第18回 九頭竜川水系足羽川ダム 事業費等監理委員会資料

—足羽川ダム建設事業—

令和6年7月11日

足羽川ダム工事事務所

指摘事項②

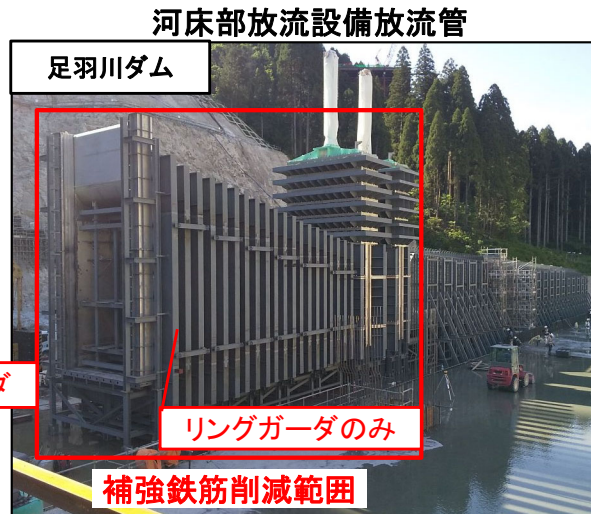
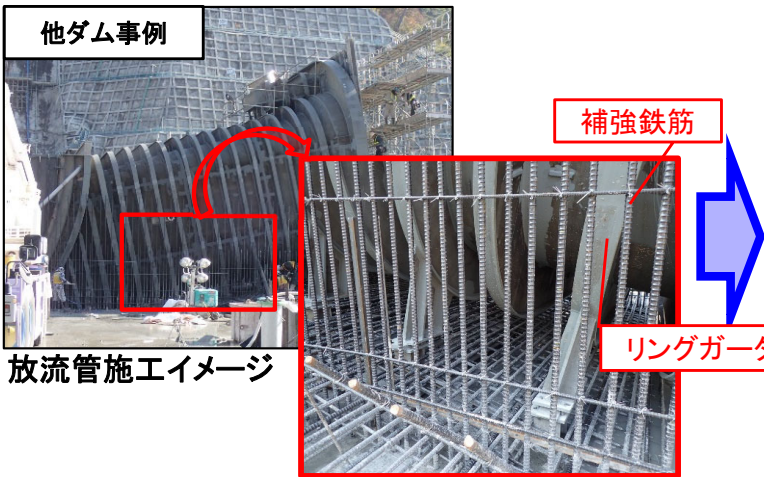
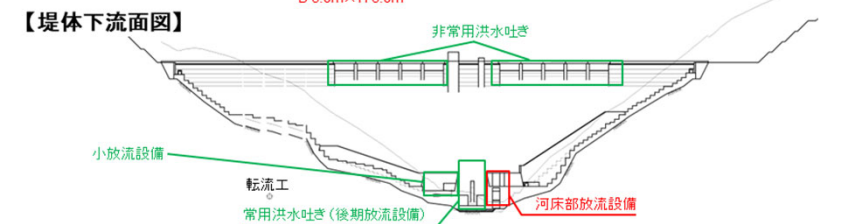
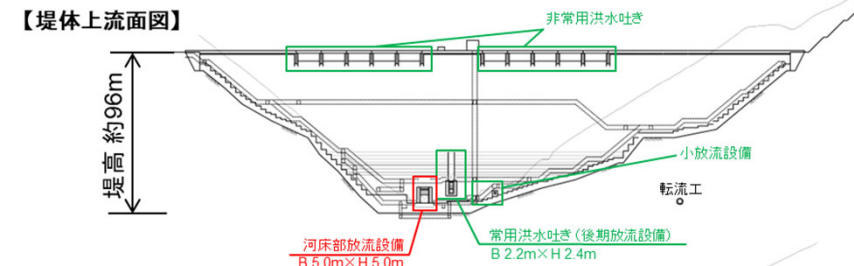
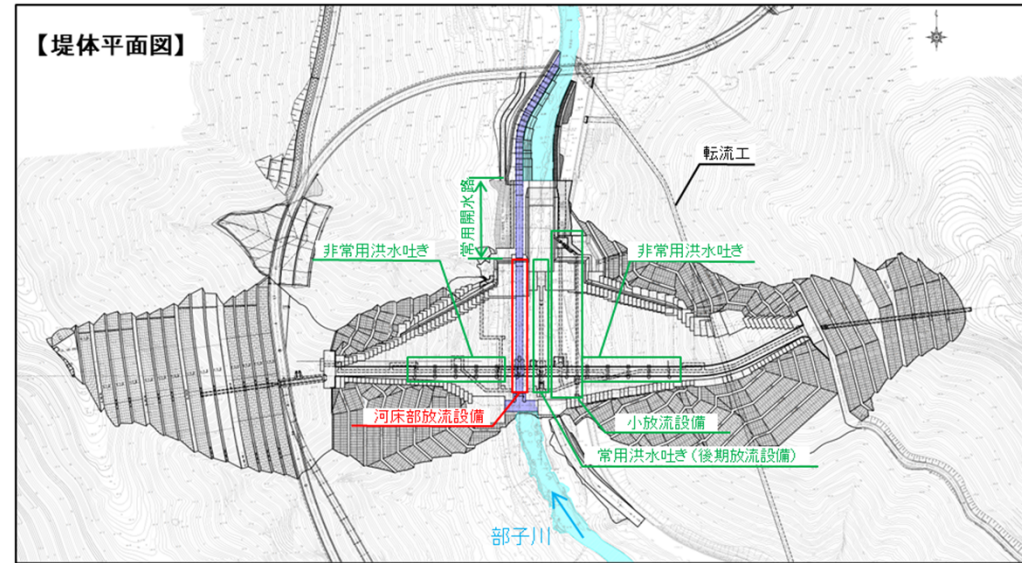
ダムの放流設備が低標高部に位置するため、上載荷重や放流設備下の基礎の厚みなど、貯留型ダムと異なる流水型ダムの特性を考慮して設計する。

- 河床部放流設備は5m×5mの大規模放流管となるため、大規模な補強鉄筋を配置する設計であった。
- ダムの放流設備が低標高部に位置しているという流水型ダムの特性を踏まて設計を見直した結果、放流管外周のリングガーダを改良することで、補強鉄筋と同じ役割を果たすことが確認できたため補強鉄筋量の削減による合理化が図れた。

精査前鉄筋量 106.2t → 精査後鉄筋量 71.2t
 補強鉄筋削減量 35.0t

指摘事項④

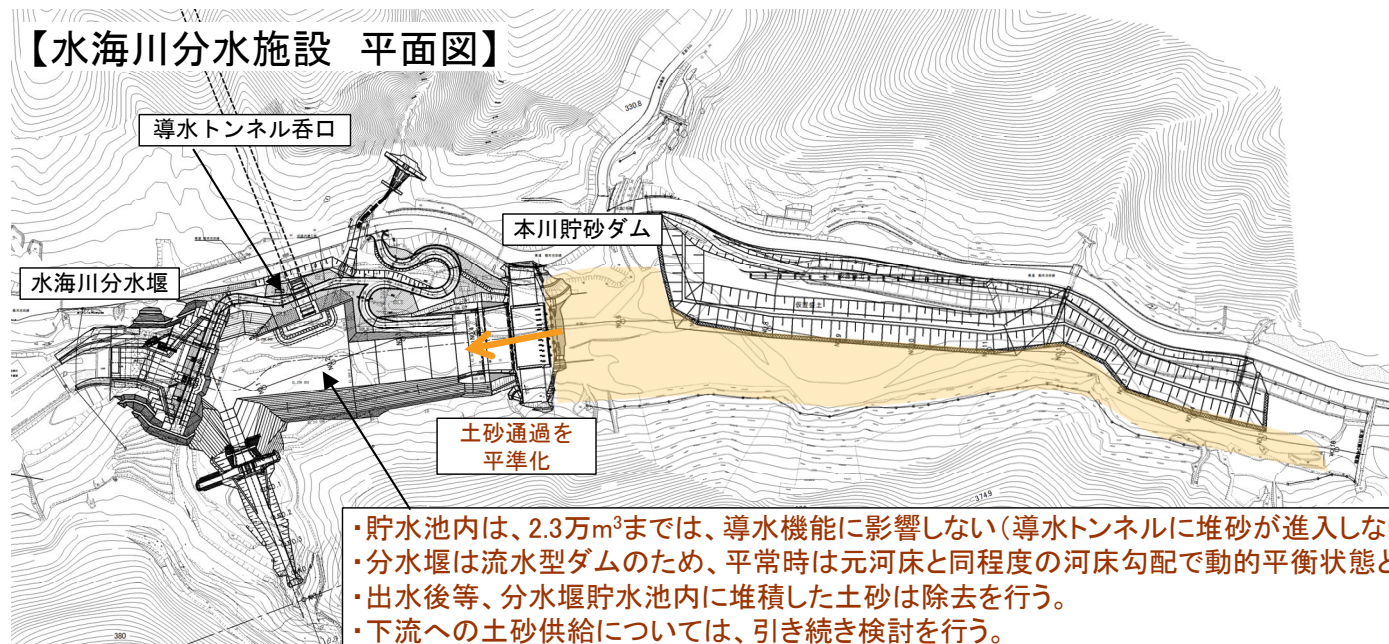
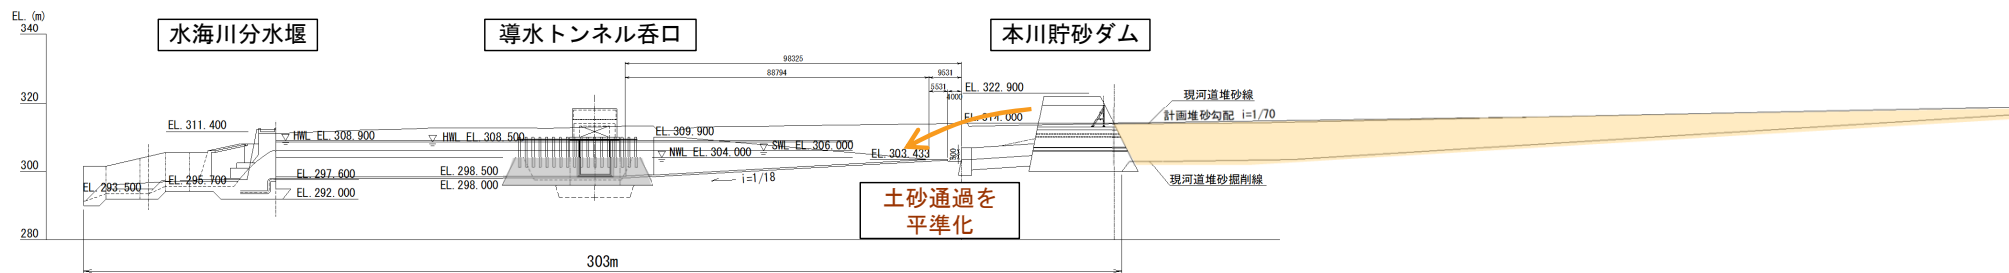
水海川分水施設について、将来の維持管理(土砂管理・運用など)、現状の環境維持も考慮し、総合的な観点から施設設計を行うこと。

- ・本川貯砂ダムは非管理型として維持管理負担の軽減を図る。(水理模型実験により、2.3万m³の堆砂までは導水機能に影響が無いことを確認。)

指摘事項④

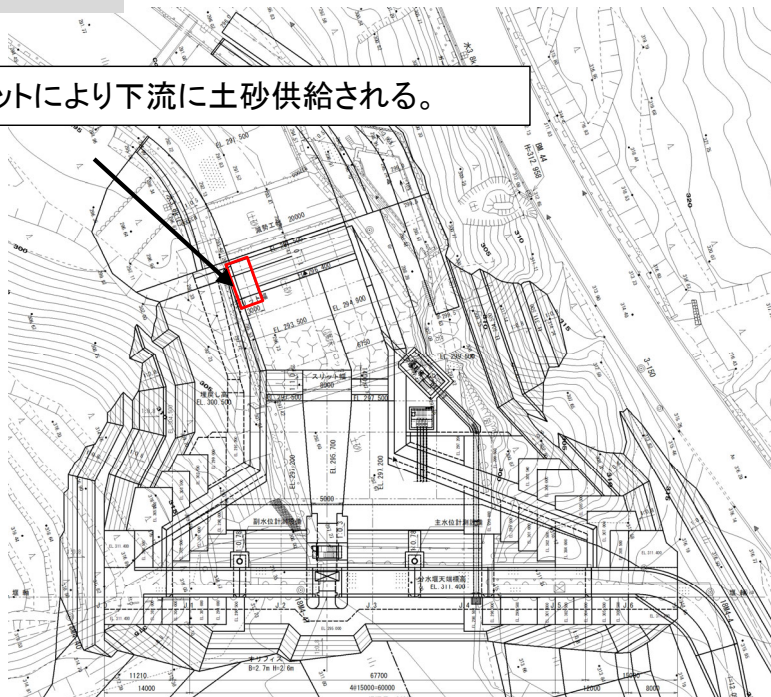
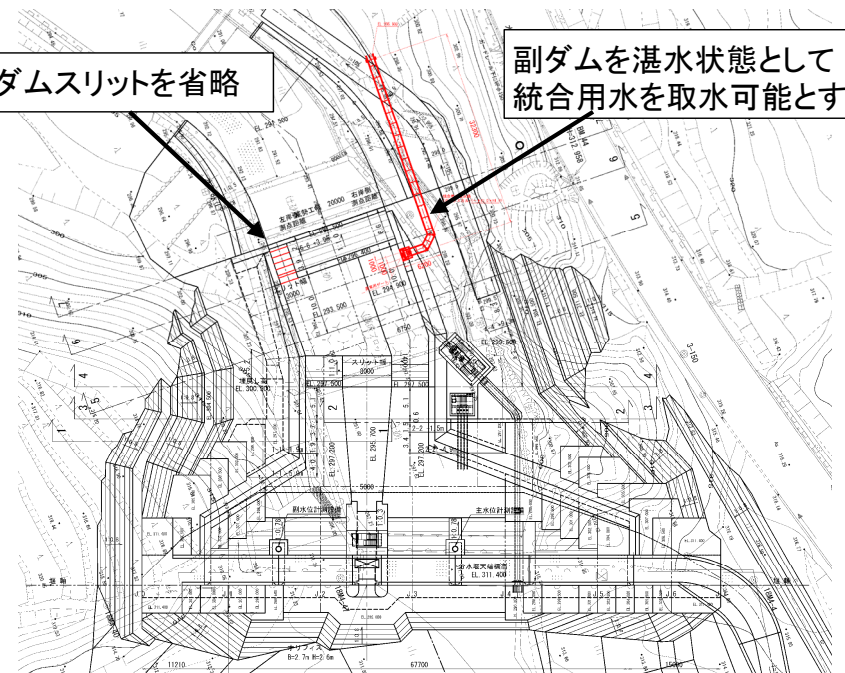
水海川分水施設について、将来の維持管理(土砂管理・運用など)、現状の環境維持も考慮し、総合的な観点から施設設計を行うこと。

- ・洪水時には跳水により減勢工内の土砂が滞留することなく下流に流下するため、スリットがない場合においても下流への土砂供給の総量は大きく変化しないことを確認した。
- ・設計の合理化を図り、副ダムスリットを省略し、副ダム内を湛水状態とすることで統合用水を取水可能とする案を検討中。

・副ダムスリットにより下流に土砂供給される。

副ダムスリットを省略

副ダムを湛水状態として
統合用水を取水可能とする

指摘事項⑤

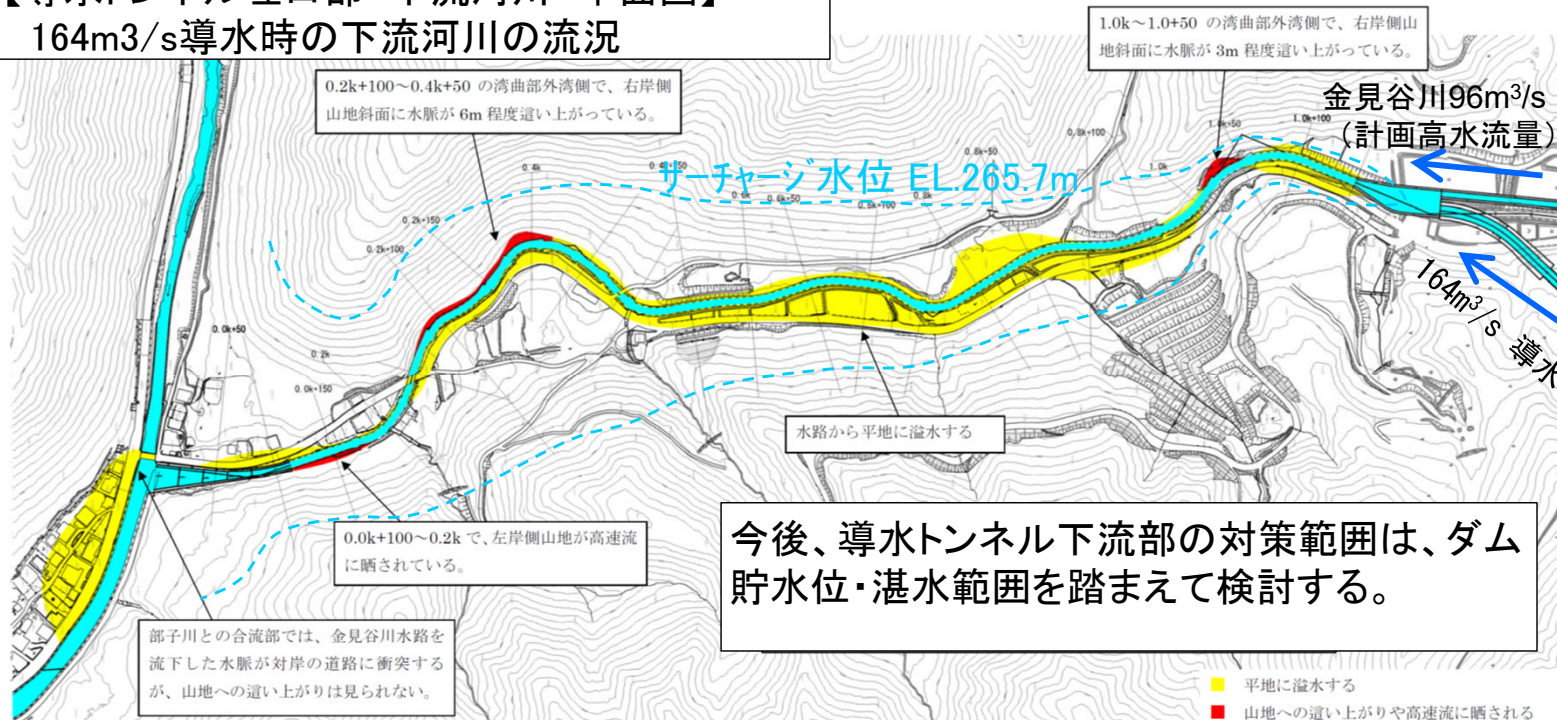
水海川導水トンネル吐口部から下流側において、洪水の流下に伴う影響（洗掘など）について水理模型実験結果も踏まえ、必要な対策を検討する。

- ・ 今後、導水トンネル下流部の対策範囲は、ダム貯水位・湛水範囲を踏まえて検討する。
